**关于三亚国康医院一期（医疗中心）**

**项目地下一层方案变更申请 说明**

**2024年11月**

# 1、地下一层平面图

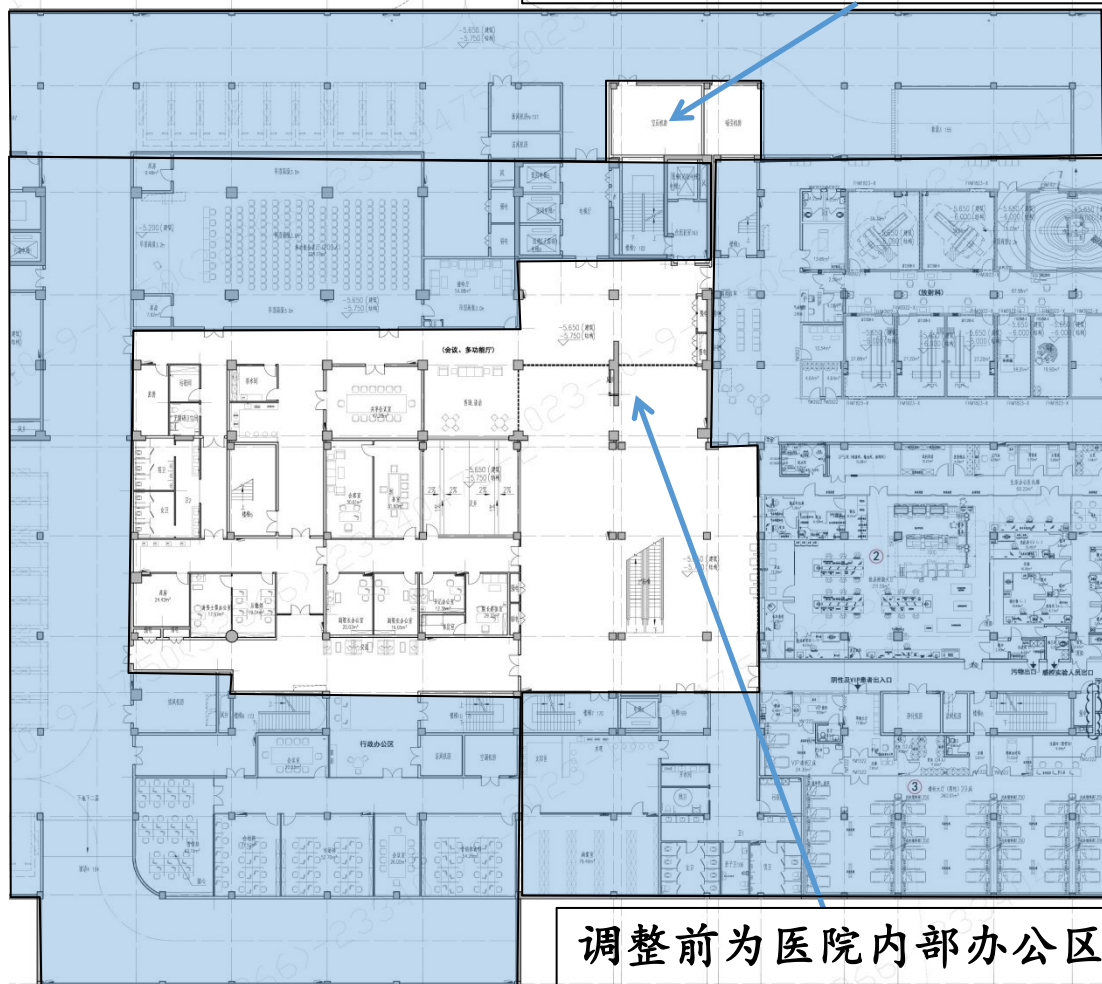
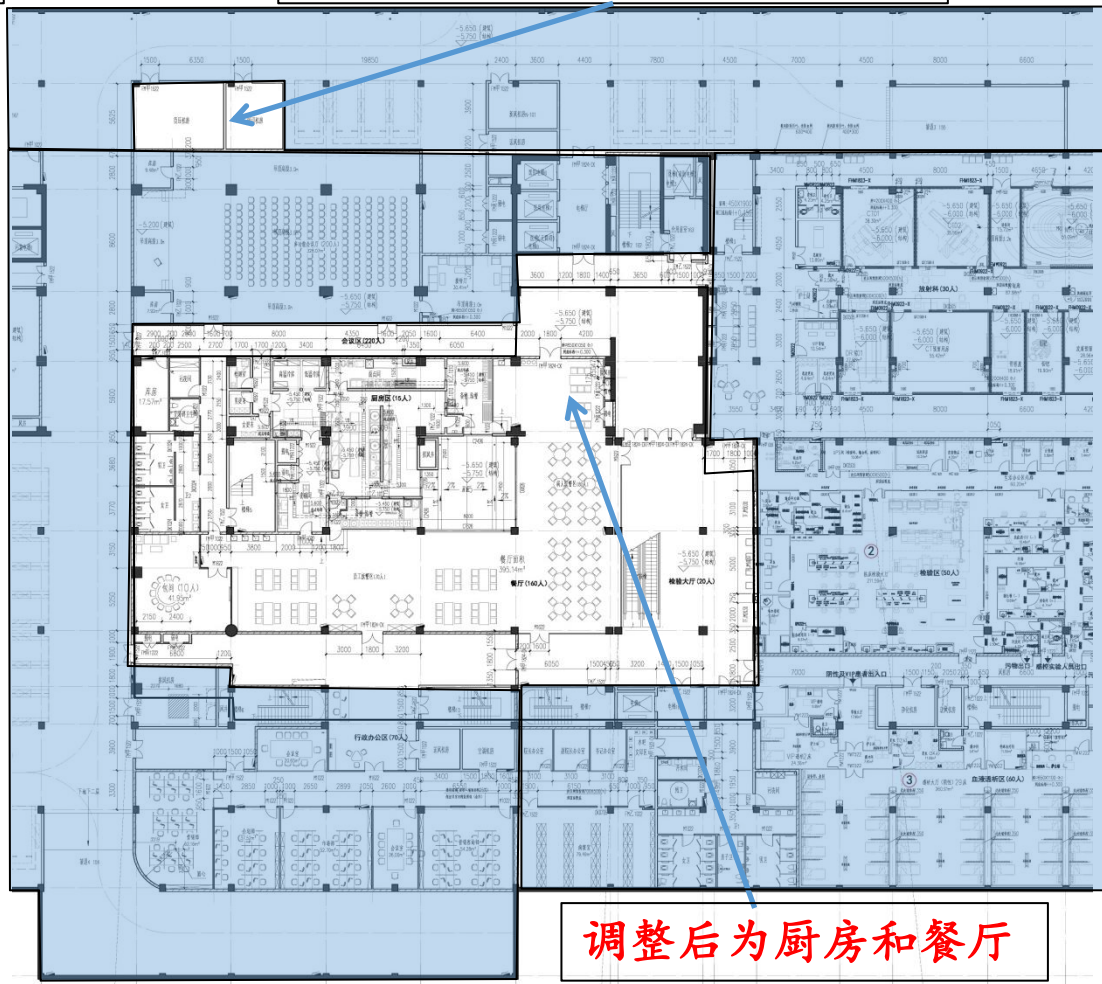
负压机房，吸引机房位置调整

调整前为医院内部办公区

负压机房，吸引机房位置调整

调整后为厨房和餐厅

1: 因业主要求，地下一层原医院办公区调整为厨房和餐厅，负压机房和吸引机房位置调整，建筑面积保持不变，停车位数量不变。
